ACTA DE LA PRIMERA JUNTA DE ACLARACIONES
Que se elabora conforme a lo estipulado en los artículos 34 y 35 de la Ley de Obras
Públicas y Servicios Relacionados con las Mismas y 39 de su Reglamento.

Realizar la primera junta de aclaraciones correspondiente a:
Licitación Pública Nacional No. LO-019GYR099-E4-2017.

Objeto del procedimiento: Remodelación del Área de Laboratorio del Hospital General de Zona No. 1, de la Delegación Estatal del IMSS en Aguascalientes.

MD - 03 1.00 PZA
GUARDA DE MATERIAL

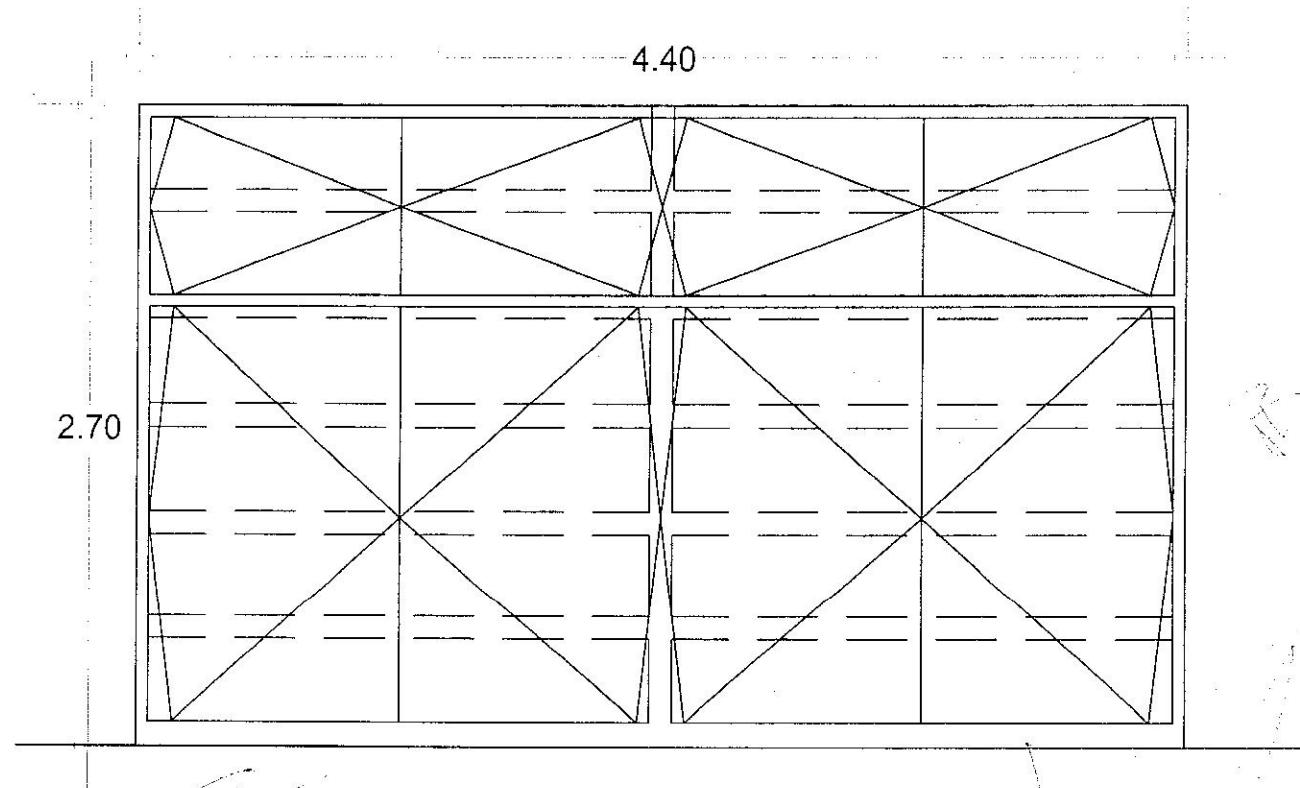
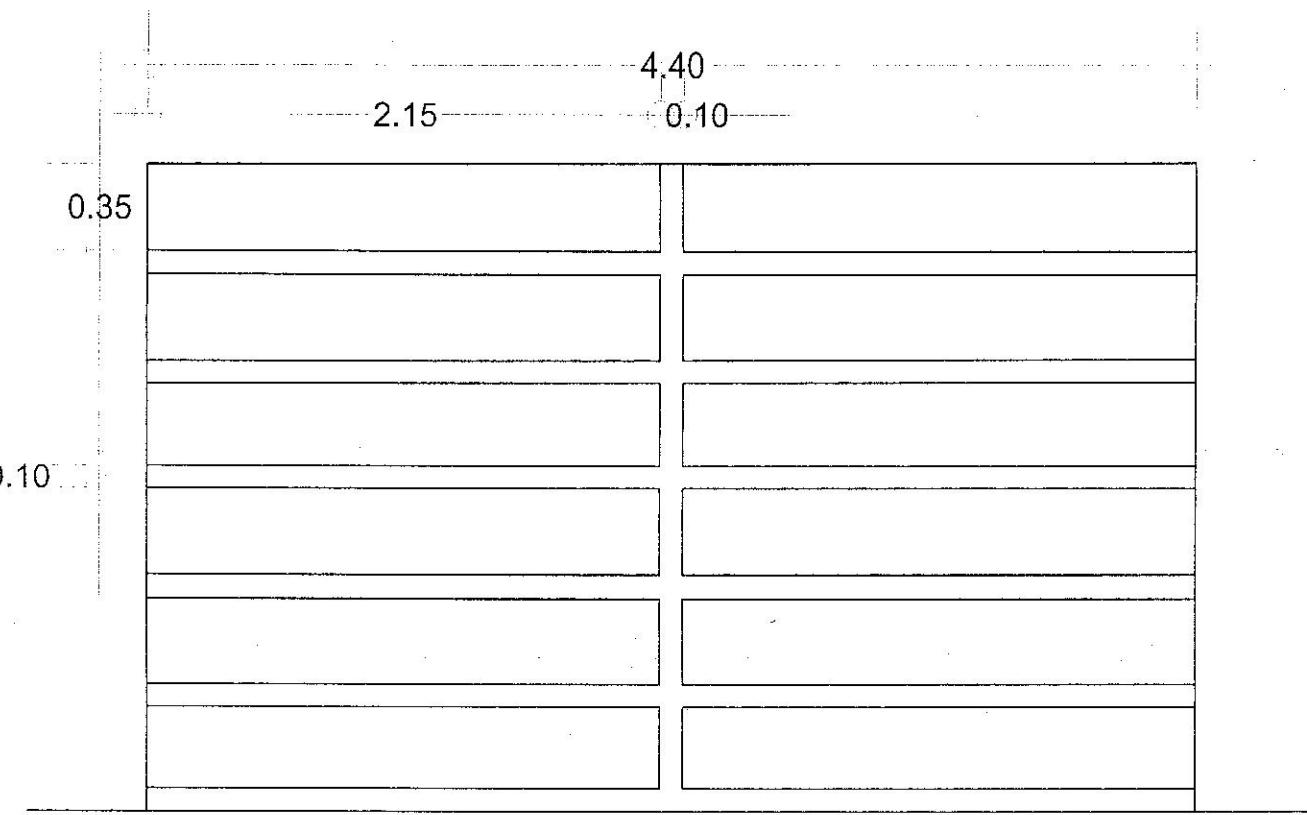
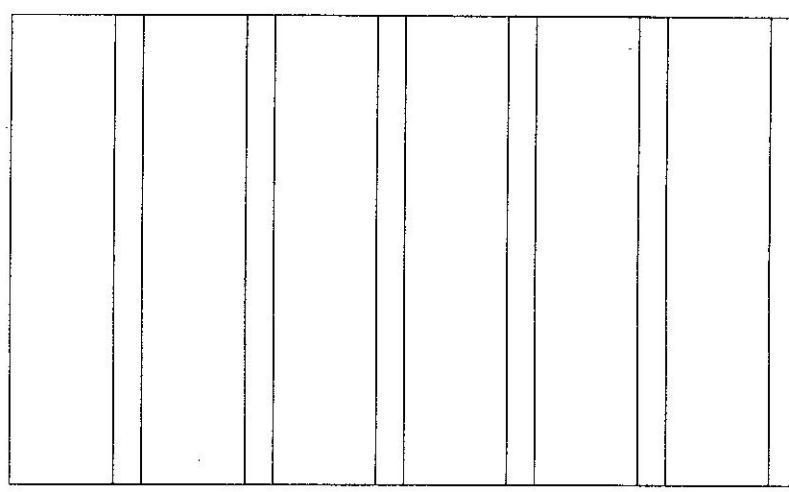
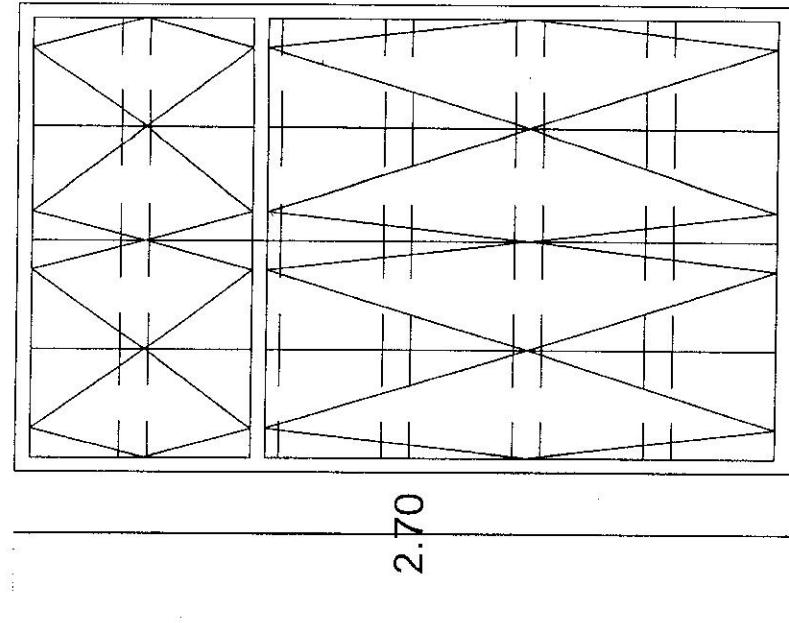
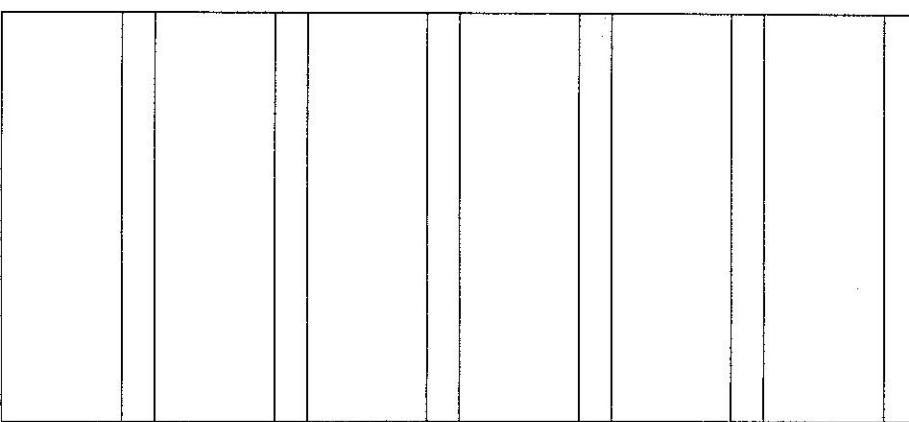
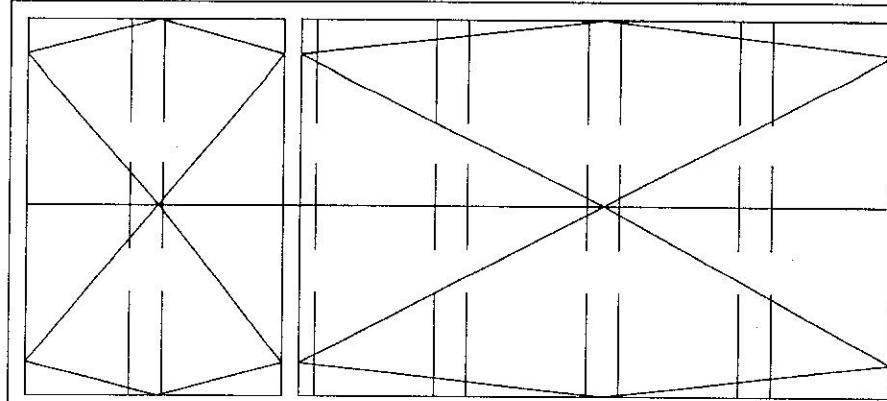
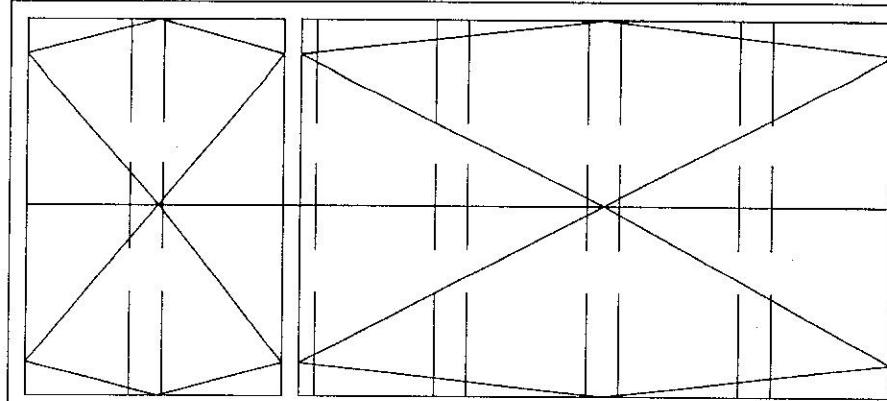
<p>el lugar de su utilización, pintura, protección con hule, cinta o papel, limpieza y retiro de sobrantes fuera de obra, equipo de seguridad, instalaciones específicas, depreciación y demás derivados del uso de herramienta y equipo, en cualquier nivel, tipo closet de 1.20 x 2.70 m. de 0.55 m. de profundidad, según diseño.</p> <p>¿Existe plano, a que diseño me refiero?</p> <p>Respuesta: Se anexa croquis correspondiente MD-01</p> <p>5-Pregunta en el concepto OC07-064-005 suministro, fabricación y colocación de cancelería, ventanería y puertas interiores con perfiles de aluminio anodizado natural, mca. cuprum ó similar líneas bolsa 2000 standard series 508,5080, puertas batiente comercial i de 1.750 serie 445 o similares en peso y sección autorizado por el imss, incluye; cargo directo por el costo de los materiales y mano de obra que intervengan, herrajes, jaladeras, fletes acarreos, elevación, trazo, cortes, plomeado, alineación, pijas, tornillos cadminizados, taquetes, felpas, vinilos, herrajes, vinil y retiro del mismo, anclas, refuerzos, escuadras, fijación, macizados, sellado perimetral a base de silicon plástico, andamios, retiro de sobrantes fuera de la obra, materiales, equipo, herramienta y mano de obra en cualquier nivel. nota.- el precio unitario de las piezas será conservado considerando una variación en sus medidas de 0.10 m. en ambos sentidos según diseño</p> <p>¿Existe plano, a que diseño me refiero?</p> <p>Respuesta: Se anexa croquis K01, K-02, K-03, K-04.</p> <p>6.-Pregunta en el concepto IH16-010-030 ménsulas para lavabo de acuerdo a diseño IMSS (I-1, I-2, I-3, I-4) existe plano a que diseño me refiero?</p> <p>Respuesta apegarse a las guías técnicas de construcción tomo 3 instalaciones hidráulicas, Sanitaria y Especiales.</p> <p>7.-Pregunta en el concepto OC01-015-000... carga y acarreo del escombro al banco de desperdicio de la obra indicado por el instituto que distancia debemos de considerar, ¿si son estaciones de 20mts. Cuantas estaciones?</p> <p>Respuesta Serán tres estaciones de 20 Mts. Aproximadamente.</p> <p>1.-Pregunta catalogo de conceptos OC05-100-075 modelo dura color's S.M.A. o similar podrán especificar de que marca es este modelo</p> <p>Respuesta Marca SaGa Recubrimientos o similar</p> <p>2.-Pregunta catalogo de conceptos OC05-450-000 y OC05-455-005 se solicita el detalle de dichos muebles</p> <p>Respuesta Se anexa croquis MD-04 y MD-03</p> <p>3.-Pregunta catalogo de conceptos OC09-005-000 solicita el modelo de plástico laminado.</p>

No.	Numerar o punto específico de la Convocatoria o de los Términos de Referencia	Pregunta
1.-	OC05-450-100	<p>DICE:</p> <p>SUMINISTRO E INSTALACIÓN DE MUEBLE HECHO A BASE DE ESTRUCTURA DE PERFIL TUBULAR DE LÁMINA NEGRA CL. 18 C150, FORRADA CON HOJAS DE TABLACERAMENTO DE 12.7 MM. DE ESPESOR, RECUBIERTA EN SUS COSTADOS CON LOSETA PORCELANICA COLOR SUPERWHITE DE 60 X 60CMS. LÍNEA ABSOLUTE, ASENTADO CON ADHESIVO PORCELÁNICO CON JUNTA DE 2 MM. CON BOQUILLA SIN ARENA DE COLOR CHARCOAL, TODO MARCA INTERCERAMIC Ó SIMILAR Y EN LA PARTE SUPERIOR UNA DE CUBIERTA SÓLIDAGIBRALTAR DE 13 MM. DE ESPESOR, INDIGO MELANGE9027ML DE RALPH WILSON Ó SIMILAR EN MODELO, CALIDAD Y PRECIO. DE CONTROL DE 5 M DE DIÁMETRO, EN MEDIA LUNA. SEGÚN DISEÑO.</p> <p>EXISTE PLANO? A QUE DISEÑO ME REFIERO?</p>
2	OC05-455-010	<p>SUMINISTRO E INSTALACIÓN DE MUELLE A BASE DE ENTREPAÑOS DE TABLARROCA Y PUERTAS DE MADERA DE PINO, CUBIERTA CON PLÁSTICO LAMINADO, DE MARCA Y CALIDAD AUTORIZADA POR EL IMSS, INCLUYE; CARGO DIRECTO POR EL COSTO DE LOS MATERIALES Y MANO DE OBRA QUE INTERVENGAN, FLETE A OBRA, DESPERDICIO, ACARREO HASTA EL LUGAR DE SU UTILIZACIÓN, PINTURA, PROTECCIÓN CON HULE, CINTA O PAPEL, LIMPIEZA Y RETIRO DE SOBRANTES FUERA DE OBRA, EQUIPO DE SEGURIDAD, INSTALACIONES ESPECÍFICAS, DEPRECIACIÓN Y DEMÁS DERIVADOS DEL USO DE HERRAMIENTA Y EQUIPO, EN CUALQUIER NIVEL. TIPO CLOSET DE 4.40 X 2.70 M. DE 1.05 M. DE PROFUNDIDAD, SEGÚN DISEÑO.</p> <p>EXISTE PLANO? A QUE DISEÑO ME REFIERO?</p>

PROTECCIÓN CON HULE, CINTA O PAPEL, LIMPIEZA Y RETIRO DE SOBRANTES FUERA DE OBRA, EQUIPO DE SEGURIDAD, INSTALACIONES ESPECÍFICAS, DEPRECACIÓN Y DEMÁS DERIVADOS DEL USO DE HERRAMIENTA Y EQUIPO, EN CUALQUIER NIVEL. TIPO CLOSET DE 1.60 X 2.70 M. DE 0.60 M. DE PROFUNDIDAD, SEGÚN DISEÑO.
EXISTE PLANO? A QUE DISEÑO ME REFIERO?		
4	OC05-455-020	SUMINISTRO E INSTALACIÓN DE MUEBLE A BASE DE ENTREPÁÑOS DE TABLARROCA Y PUERTAS DE MADERA DE PINO, CUBIERTA CON PLÁSTICO LAMINADO, DE MARCA Y CALIDAD AUTORIZADA POR EL IMSS, INCLUYE; CARGO DIRECTO POR EL COSTO DE LOS MATERIALES Y MANO DE OBRA QUE INTERVENGAN, FLETE A OBRA, DESPERDICIO, ACARREO HASTA EL LUGAR DE SU UTILIZACIÓN, PINTURA, PROTECCIÓN CON HULE, CINTA O PAPEL, LIMPIEZA Y RETIRO DE SOBRANTES FUERA DE OBRA, EQUIPO DE SEGURIDAD, INSTALACIONES ESPECÍFICAS, DEPRECACIÓN Y DEMÁS DERIVADOS DEL USO DE HERRAMIENTA Y EQUIPO, EN CUALQUIER NIVEL. TIPO CLOSET DE 1.20 X 2.70 M. DE 0.55 M. DE PROFUNDIDAD, SEGÚN DISEÑO.

EN ESTE ACTO SE HACE ENTREGA DE CROQUIS.

MENSULA PARA LAVABO
E. & C. 1.1.7

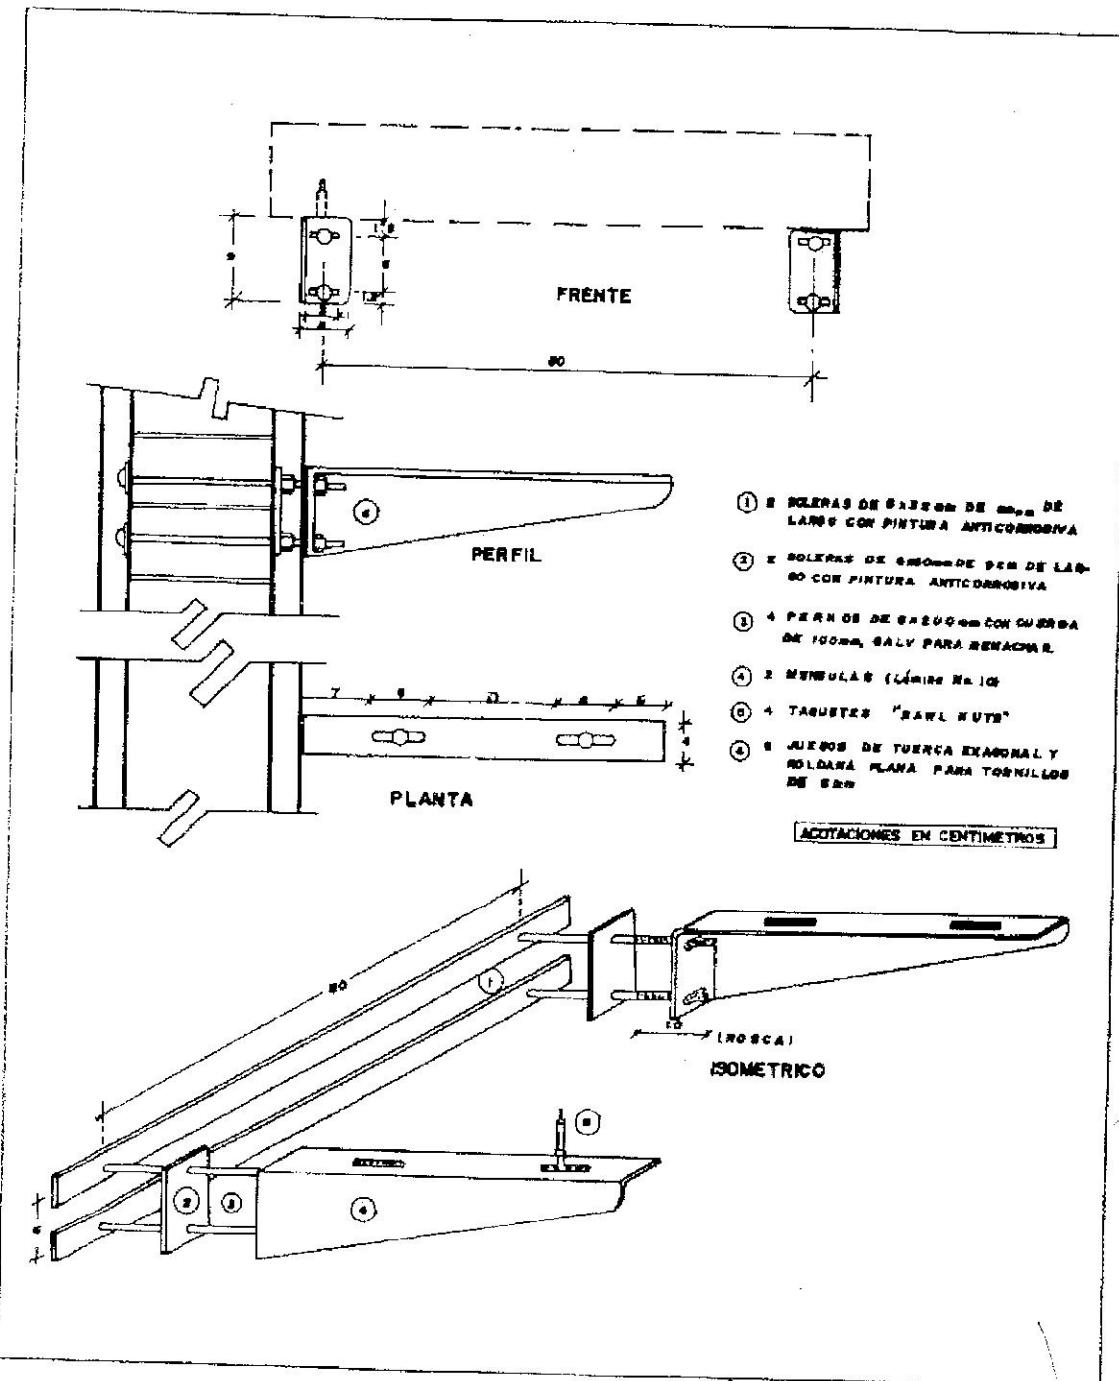
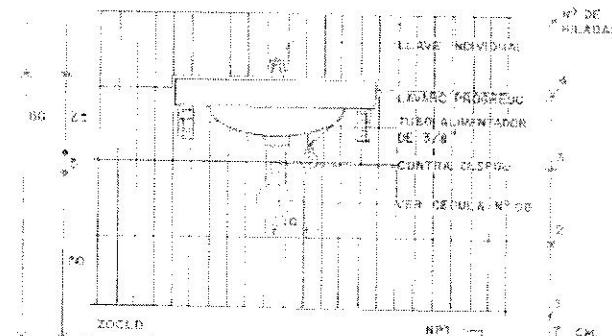
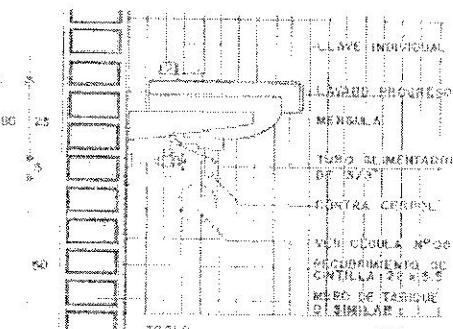
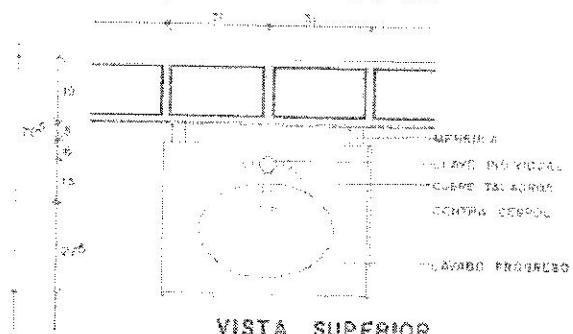
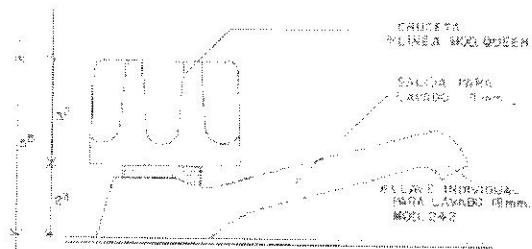
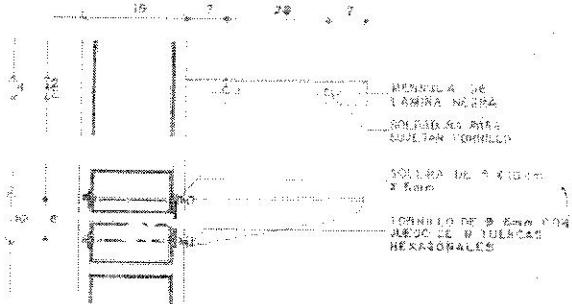
EXISTE PLANO? A QUE DISEÑO ME REFIERO?		
6	IH16-010-030	MÉNSULAS PARA LAVABO DE ACUERDO A DISEÑO IMSS (L-1, L-2, L-3, L-4).
EXISTE PLANO? A QUE DISEÑO ME REFIERO?		
7	OC01-015-000	...CARGA Y ACARREO DEL ESCOMBRO AL BANCO DE DESPERDICIO DE LA OBRA, INDICADO POR EL INSTITUTO...
QUE DISTANCIA DEBEMOS CONSIDERAR? SI SON ESTACIONES DE 20 M, CUANTAS ESTACIONES?
